改善箇所説明図

消防車の側方衝突警報装置用左側方レーダーにおいて、取付指示が不適切なため、レーダー本体が誤った方法で取り付けられているものがある。
そのため、レーダー機能が正常に働かず、警告灯が点灯し、側方衝突警報装置の機能が停止するおそれがある。

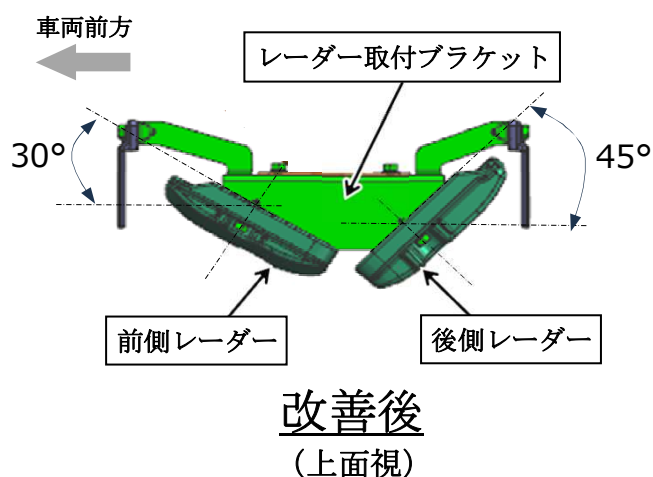
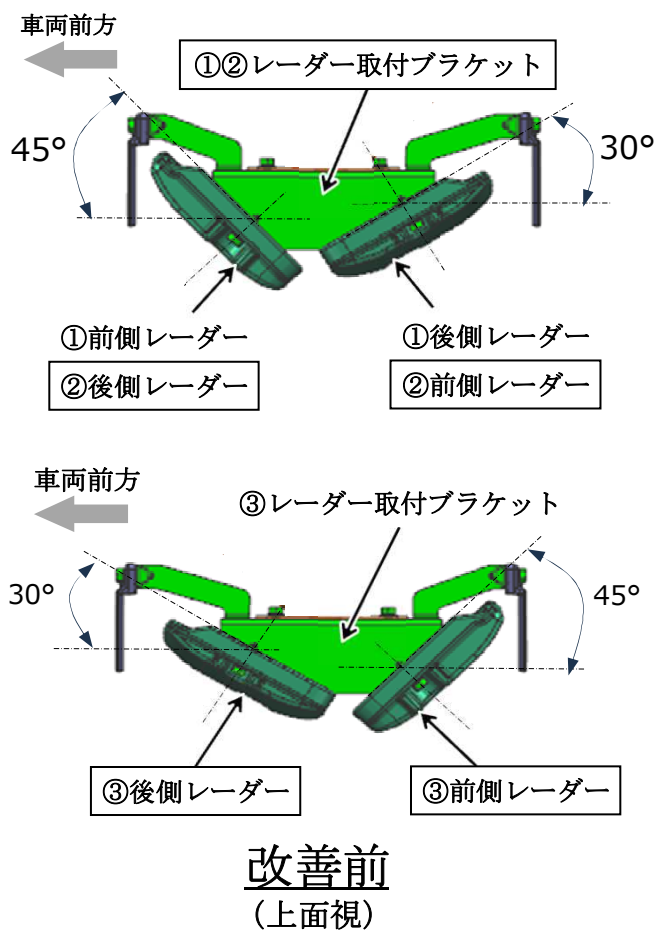
想定される誤った取付方法（3種類）

- ①レーダー取付ブラケットを前後反転して取り付け
（レーダーは前後正しく取付け）
- ②レーダー取付ブラケットを前後反転して取り付け
レーダーを前後逆に取付け
- ③レーダーを前後逆に取付け
（レーダー取付ブラケットは正しく取付け）

全車両、側方衝突警報装置用左側方レーダーの取付方法を点検し、誤った方法で取り付けられているものは、正しい取付位置に修正する。
また、レーダーの位置データをリセットし、初期値を再入力する。

識別：助手席左側ドア開口部のシリアルナンバープレートに識別シール（青色）を貼付する。
